**AVIS RELATIF À LA PROTECTION
CONTRE LES EVENTUELS EFFETS NOCIFS ET NUISANCES
PROVOQUÉS PAR LES RAYONNEMENTS NON IONISANTS
GÉNÉRÉS PAR DES ANTENNES ÉMETTRICES STATIONNAIRES**

Commune : FARCIENNES - Exploitant : TELENET GROUP

Référence exploitant : HT1741O

Rapport n° 1065 / 2024

Figure 1 : Vue en plan des lieux de séjour et des points de contrôle

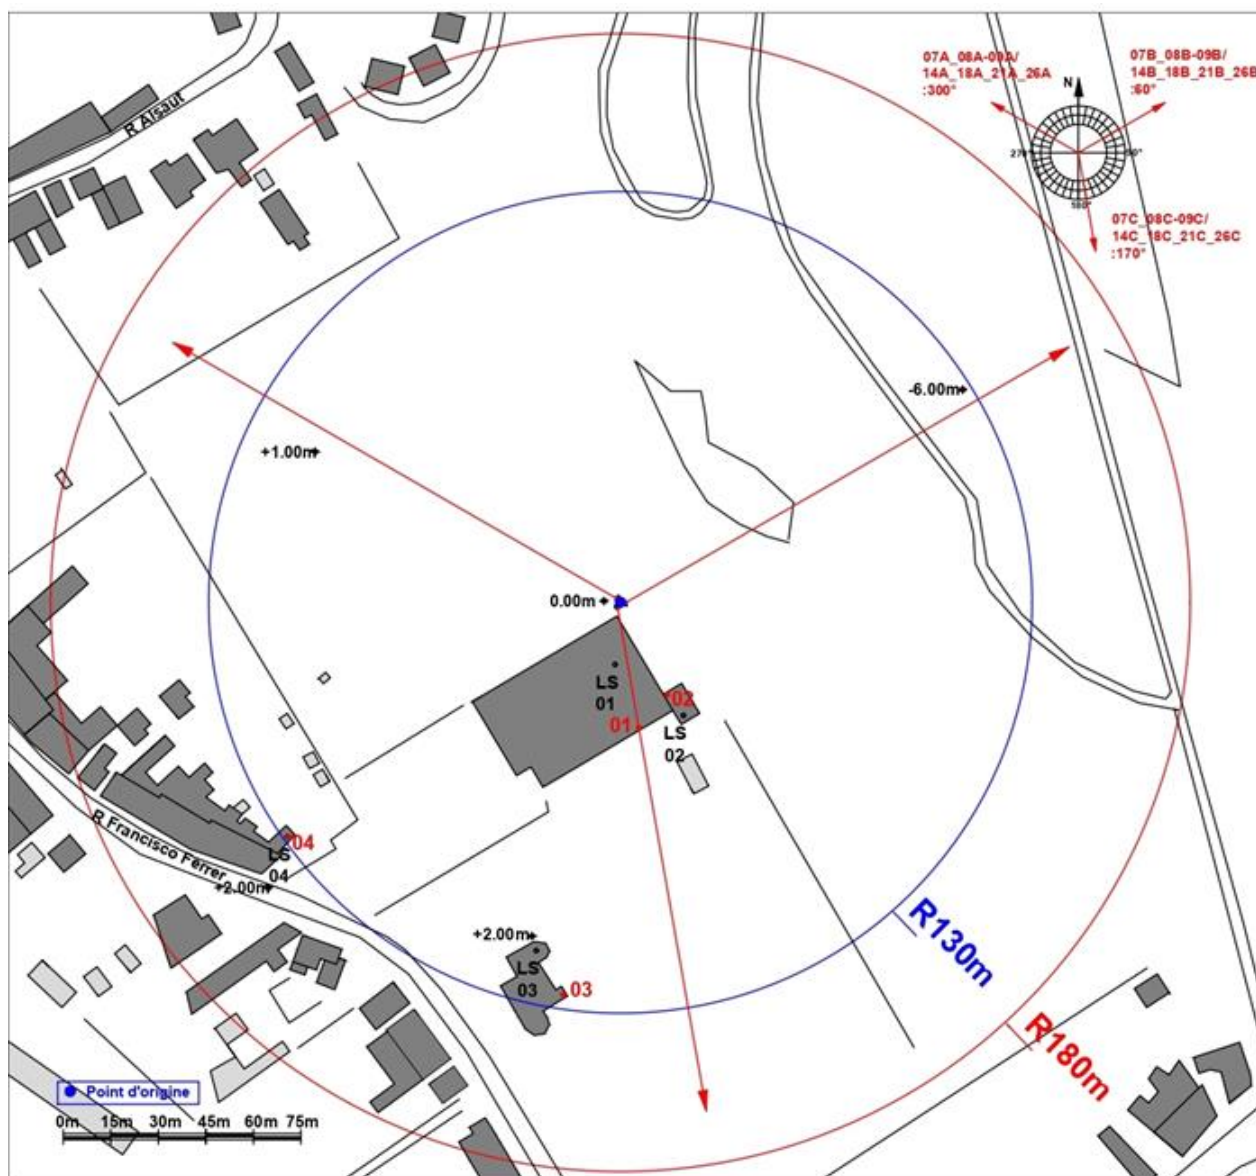
Les fréquences d'émission, la puissance rayonnée par chacune des antennes et leur gain permettent de déterminer le rayon de la zone à analyser. Tout dépassement de la limite par installation est exclu en dehors de cette zone. Le tableau 2 reprend les 35 LS² pour lesquels l'indice d'exposition est le plus élevé. Les différentes colonnes indiquent :

- le numéro du point de contrôle repris sur un des plans de la figure 1;
- le numéro du LS dans lequel se trouve le point de contrôle de la 1^{ère} colonne ;
- l'atténuation d'obstacle prise en compte pour le calcul de l'indice d'exposition dans le LS ;
- le résultat du calcul de l'indice d'exposition.

N° point de contrôle	LS	Atténuation (dB)	Indice d'exposition relatif à la limite par installation IE_i
3	LS03	3,0	0,405
4	LS04	3,0	0,101
1	LS01	3,0	0,085
2	LS02	3,0	0,084

Figure 2 : Vue en plan des installations d'antennes dans un rayon de 300 mètres autour de l'installation faisant l'objet de la demande d'avis

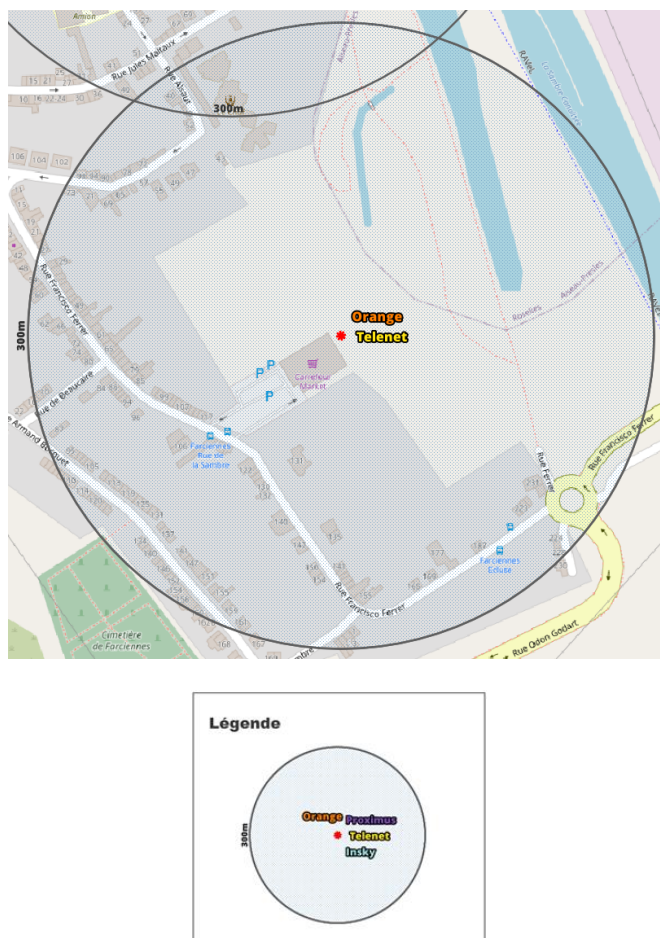
- il y a au plus 4 installations d'antennes émettrices stationnaires présentes dans la zone d'évaluation de 300 mètres de rayon représentée dans la figure 2, y inclus l'installation référencée dans le paragraphe 2 : la limite cumulative définie à l'article 4, §2 du décret est nécessairement respectée dans les lieux de séjour à l'intérieur de la zone d'évaluation de 300 mètres de rayon ;

- il y a exactement 5 installations d'antennes émettrices stationnaires présentes dans la zone d'évaluation de 300 mètres de rayon représentée dans la figure 2, y inclus l'installation référencée dans le paragraphe 2 et il existe, pour 3 ou 4 de ces installations, un avis attestant le respect de la limite abrogée de 3 V/m : la limite cumulative définie à l'article 4, §2 du décret est nécessairement respectée dans les lieux de séjour à l'intérieur de la zone d'évaluation de 300 mètres de rayon ;

- dans tous les autres cas, il a été vérifié que la limite cumulative définie à l'article 4, §2 du décret n'est pas dépassée dans les lieux de séjour sur base du nombre d'installations localisées dans la zone d'évaluation de 300 mètres de rayon représentée dans la figure 2, de leur localisation ainsi que des données inscrites dans la figure 1 et au paragraphe 4 du présent avis et dans les avis attestant le respect de la limite par installation ou de la limite abrogée de 3 V/m relatifs aux autres installations reprises dans la figure 2.

Compte tenu des considérations ci-dessus, il apparaît que l'intensité du rayonnement électromagnétique généré, dans les lieux de séjour situés dans un rayon de 300 mètres autour de l'installation référencée dans le paragraphe 2, par l'ensemble des antennes émettrices stationnaires de l'ensemble des exploitants du même site d'antennes émettrices stationnaires respecte la limite fixée à l'article 4, § 2 du décret.
